RENESAS TECHNICAL UPDATE

製品分類	MPU&MCU	発行番号	TN-SH7-A567A/J	Rev.	第1版
題名	DMAC 外部アクセスで DACK が分割された場合の DREQ サンプリングについてのご注意		情報分類	技術情報	
適用製品	HD6417720 HD6417705	対象ロット等 全ロット	関連資料	SH7720 ハードウェアマニュアル (RJJ09B0027-0200 Rev2.00) SH7705 ハードウェアマニュアル (RJJ09B0075-0200H Rev2.00)

図 1. サイクルスチールモード・エッジ検出時の DREQ 入力検出タイミング

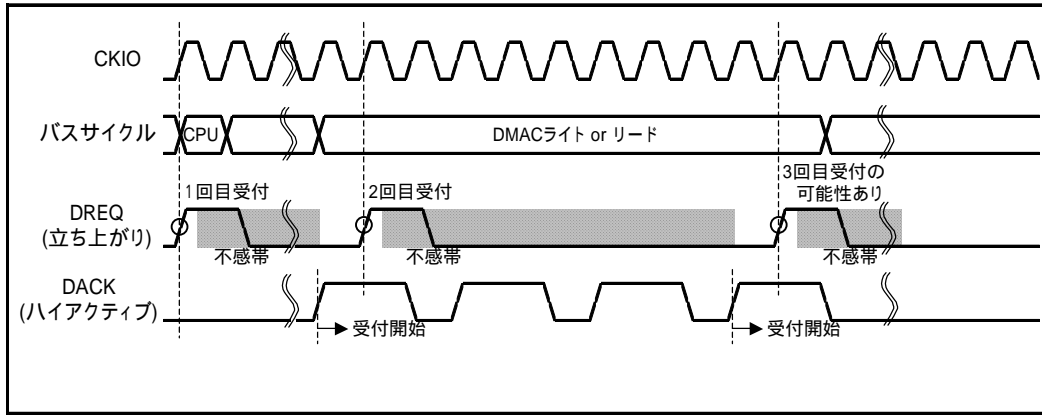
DMAC の外部アクセスにおいて、DACK が分割して出力される場合、DREQ のサンプリングが当該外部アクセス中に、1 回多く受け付けられる場合があります。

現象：上記のアクセスについて DREQ 端子の検出タイミングは次頁以降の図 1、図 3 のようになります。

サイクル間アイドルにより DACK が 4 分割される場合 不具合発生時

- 1) DREQ エッジ検出時：当該バスサイクル中、最大 1 回のみ DREQ エッジ入力して使用してください。
- 2) DREQ レベル検出オーバーラン 0 時：当該バスサイクル中、最初の DACK 出力のネゲート検出後、次の DACK 出力のネゲート前までに、DREQ 入力をネゲートしてください。
- 3) DREQ レベル検出オーバーラン 1 時：当該バスサイクル中、最初の DACK 出力のアサート検出後、次の DACK 出力のアサート前までに、DREQ 入力をネゲートしてください。

図 2. サイクルスチールモード・エッジ検出時の DREQ 入力検出タイミング

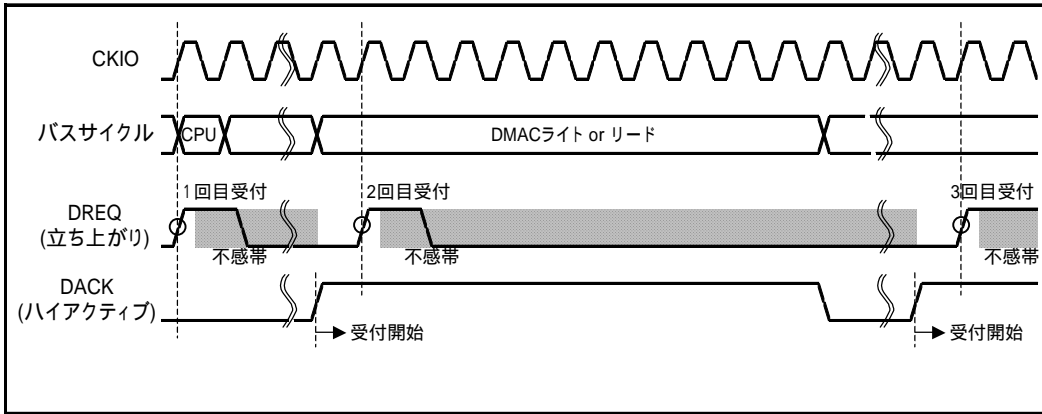
上記以外のアクセスの場合は、図 2、図 4 に示すように、正常に DREQ が検出されます。

サイクル間アイドルにより DACK が分割されない場合 正常時

図 3. サイクルスチールモード・レベル検出時の DREQ 入力検出タイミング

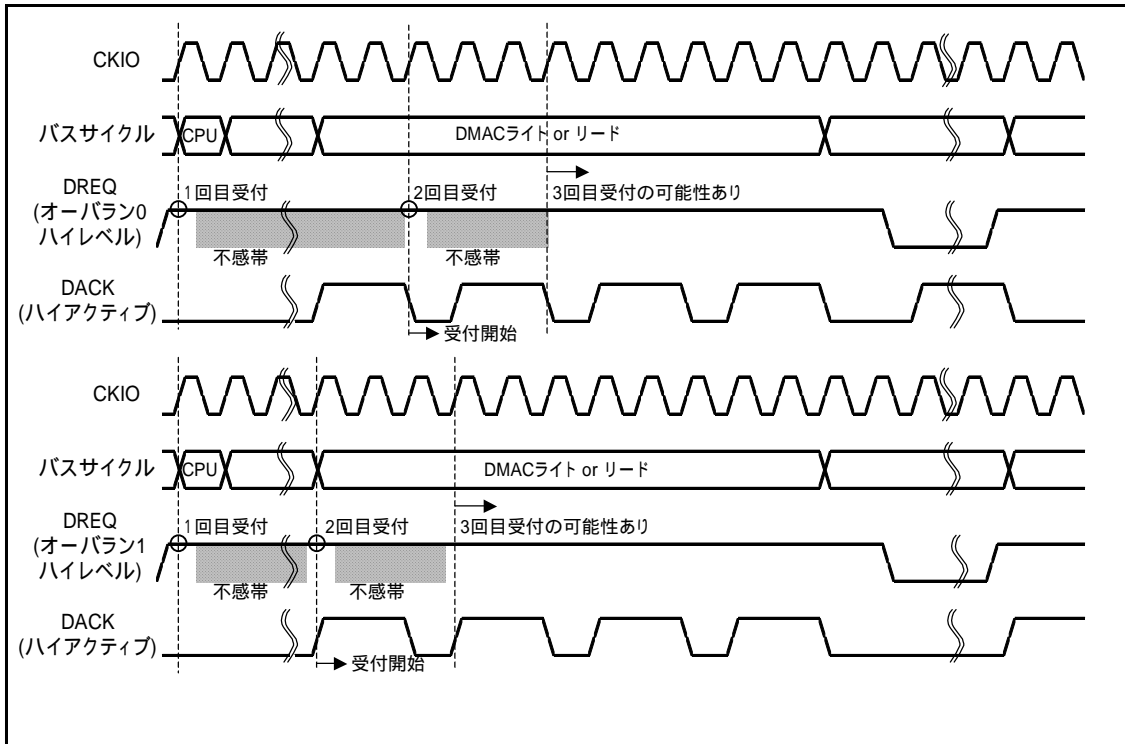
サイクル間アイドルにより DACK が 4 分割される場合 不具合発生時
